E. prot. DVA - 2015 - 0024720 del 02/10/2015

**PRESENTA OSSERVAZIONE AL PROGETTO DEL NUOVO SVINCOLO
AUTOSTRADALE DI PESARO SUD PUBBLICATO IN DATA 28/07/2015**

SVINCOLO DI
PESARO SUD

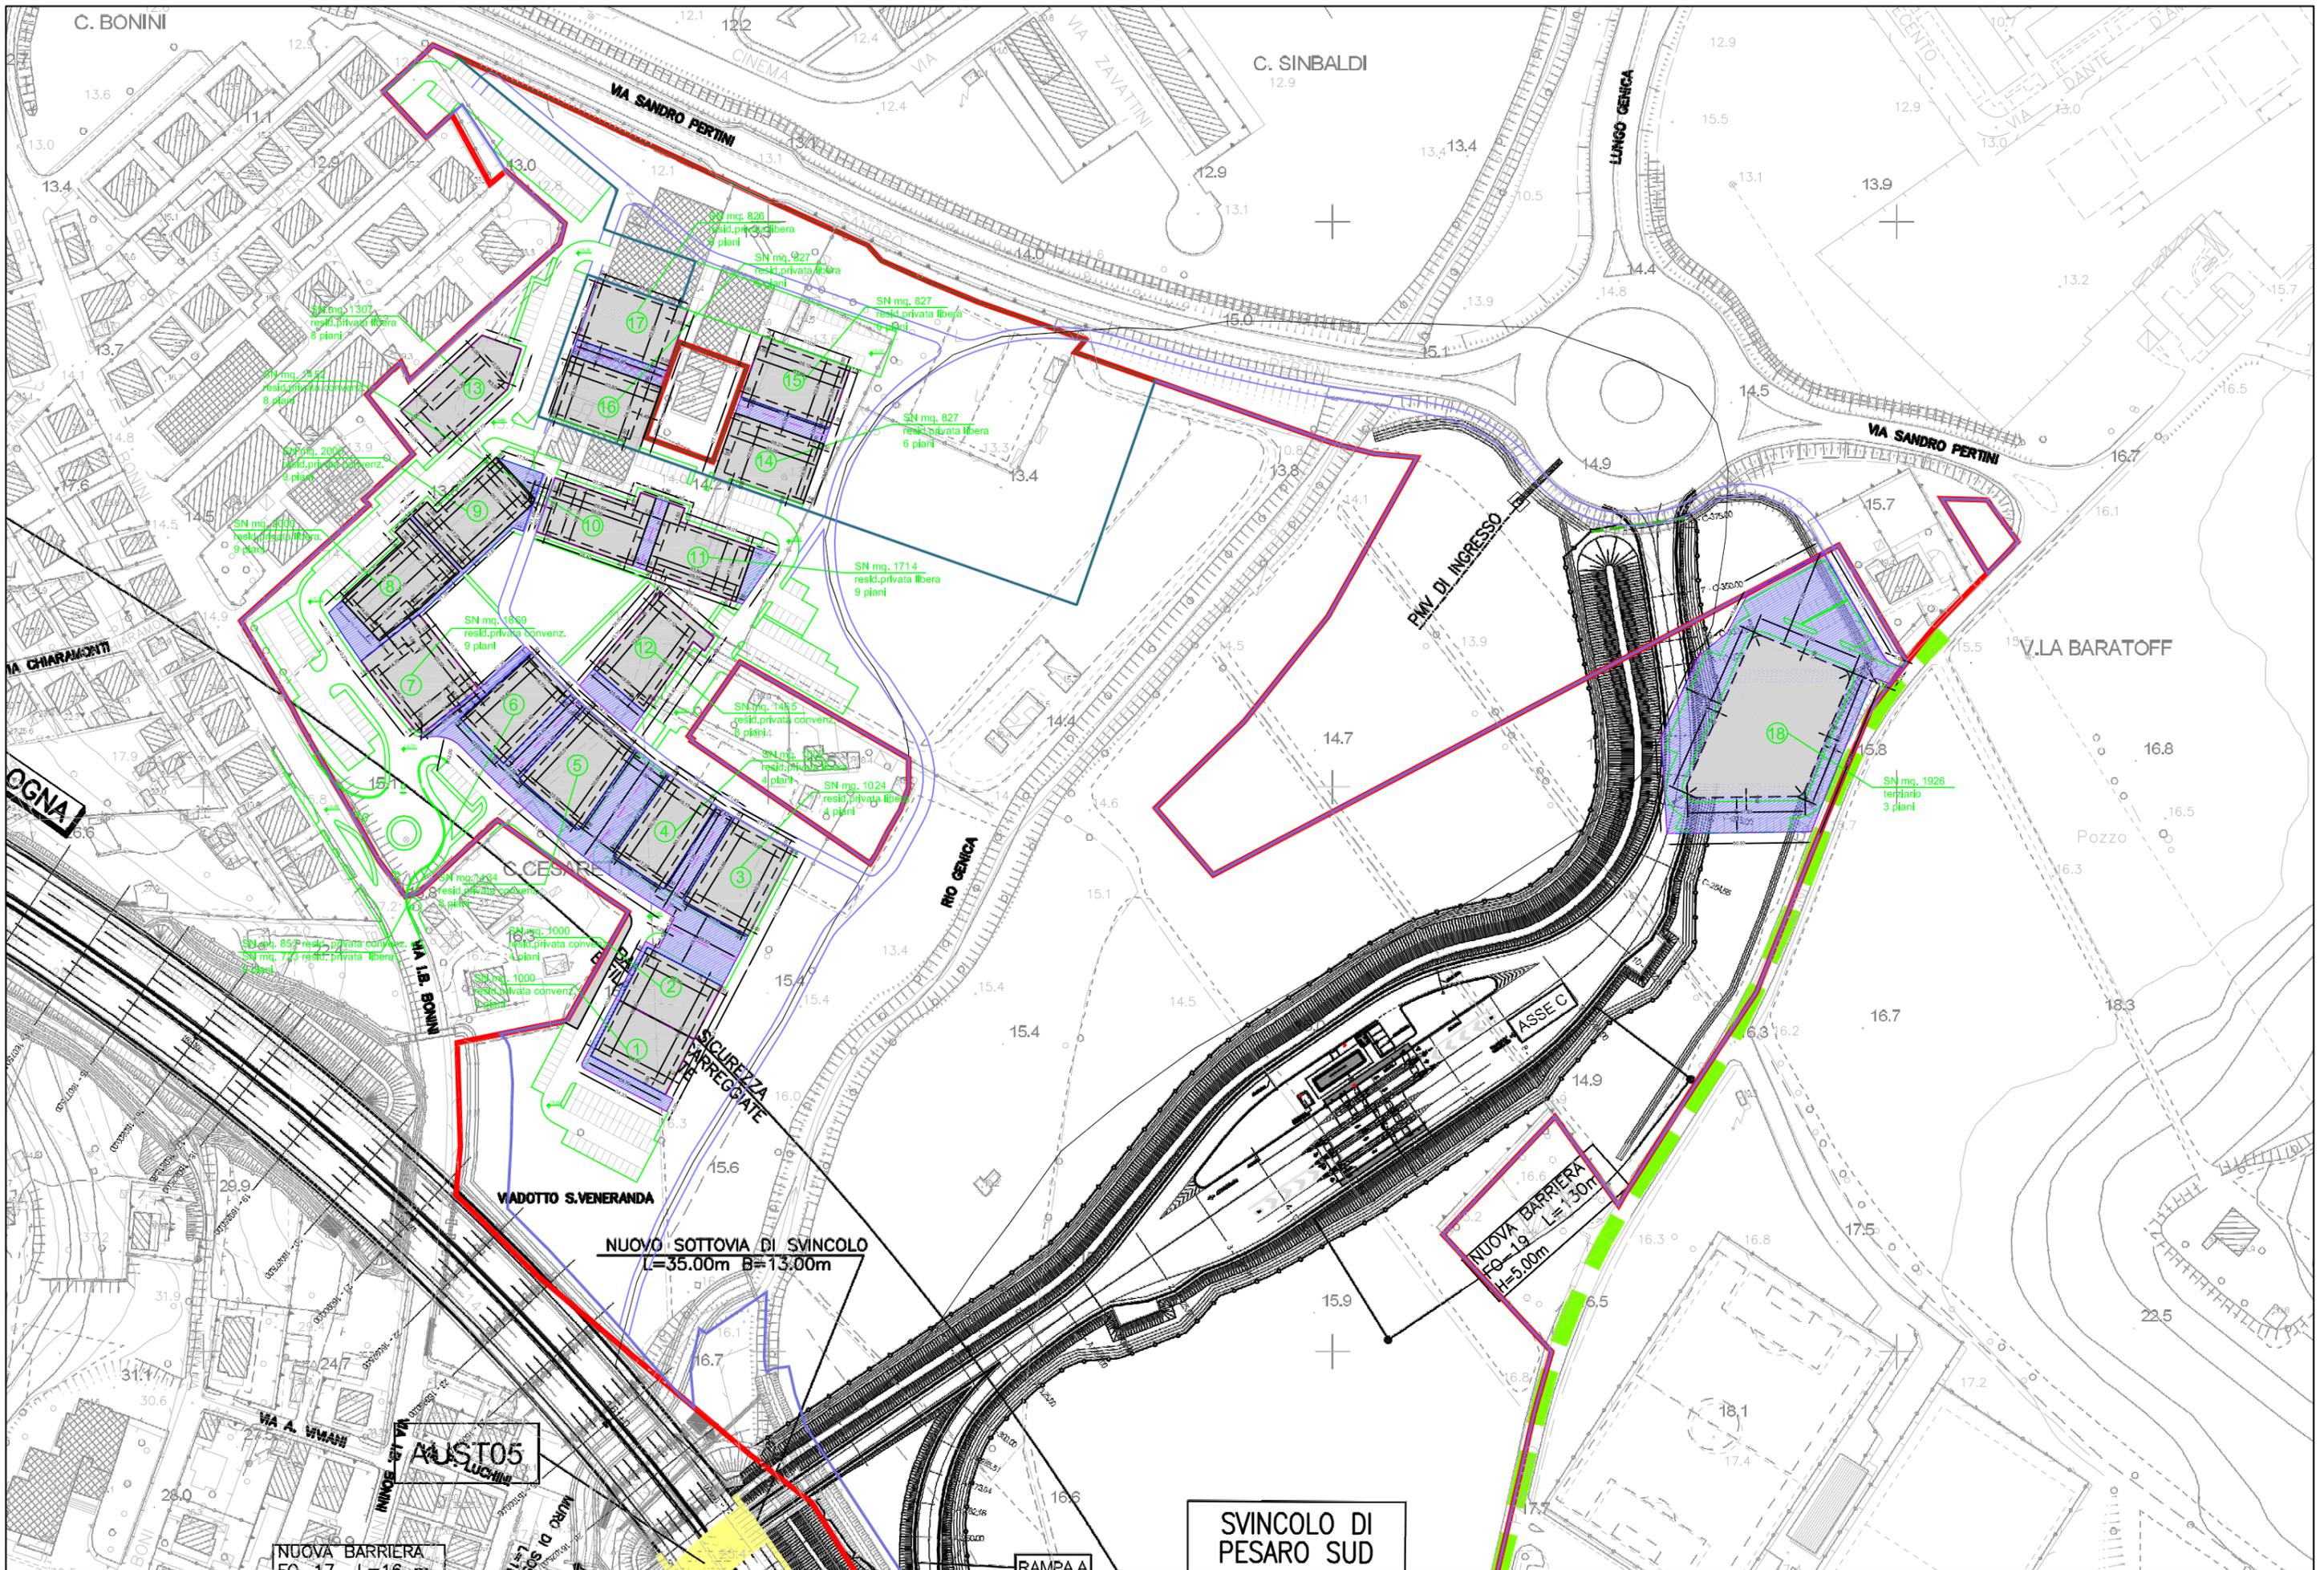
In data 28/07/2015 (un anno e mezzo dopo l'approvazione del nostro progetto) viene pubblicato il Progetto Definitivo dello Svincolo Autostradale di Pesaro Sud completamente diverso da quello che ci era stato sottoposto e che avevamo valutato (insieme agli Organi Tecnici del Comune di Pesaro) per la nostra progettazione, pertanto supponiamo che la Società Autostrade non abbia minimamente tenuto conto delle previsioni urbanistiche del P.P. U.M.I. 8.8.1, non consentendo così più la realizzazione dell'area commerciale, in quanto l'accesso al casello è tangente all'area commerciale ed inoltre in funzione pure della fascia di rispetto autostradale annulla totalmente l'edificabilità di quell'area non

consentendo più di realizzare quanto previsto dal P.P. U.M.I. 8.8.1 adottato (VEDI ALLEGATO 2).

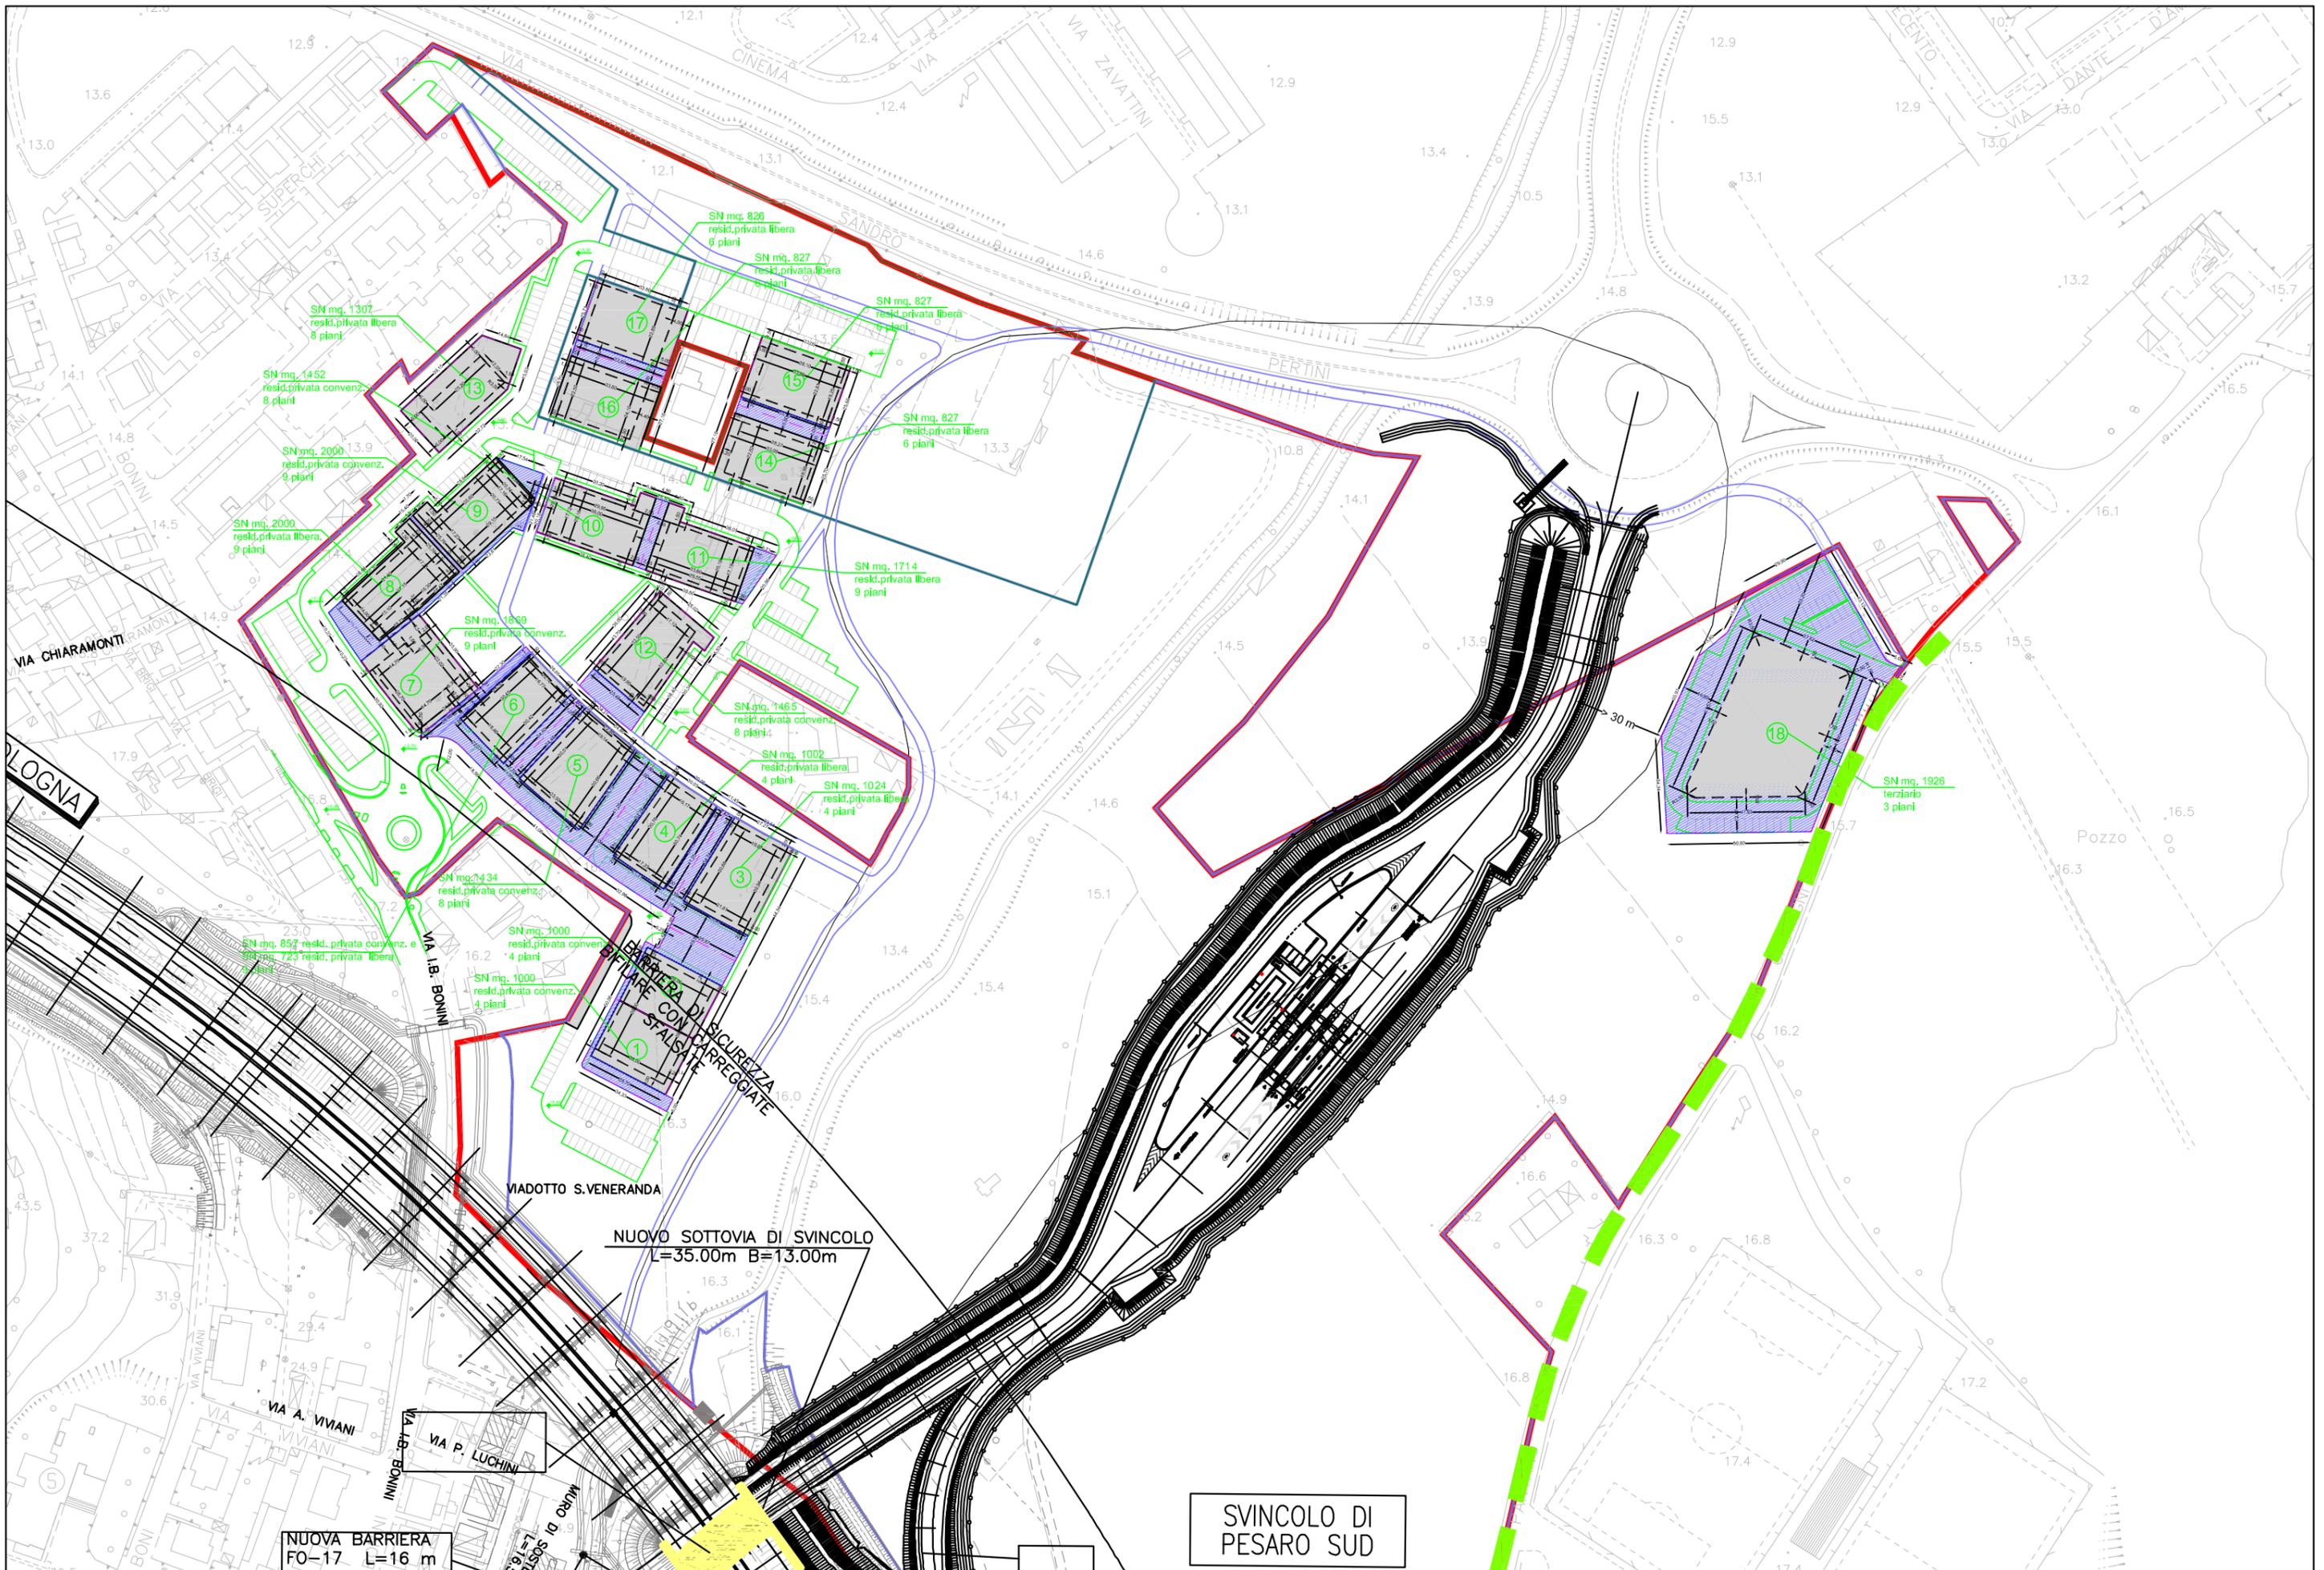
Tale situazione comporta un grave danno per la proprietà, in quanto era già stato redatto un preliminare di compravendita con una importante ditta del settore commerciale. Al fine di salvaguardare sia le previsioni urbanistiche del P.P. U.M.I. 8.8.1, sia la funzionalità del Casello, si propone una nuova soluzione (per l'accesso al Casello sempre dalla rotatoria di Via Pertini/Lungo Genica - VEDI ALLEGATO 3).

Tale proposta consiste innanzitutto nel posizionare l'uscita della rotatoria verso l'ingresso del Casello a 90° rispetto all'asse della rotatoria stessa, come è previsto dal D.M. 24/07/2006, consentendo così un ingresso rettilineo (VEDI ALLEGATO 5), invece di essere in curva come nel progetto di Soc. Autostrade. La nostra soluzione comporta, oltre ad un accesso più agevole, un percorso leggermente più breve e quindi minore area di occupazione di suolo con conseguente riduzione di costi.
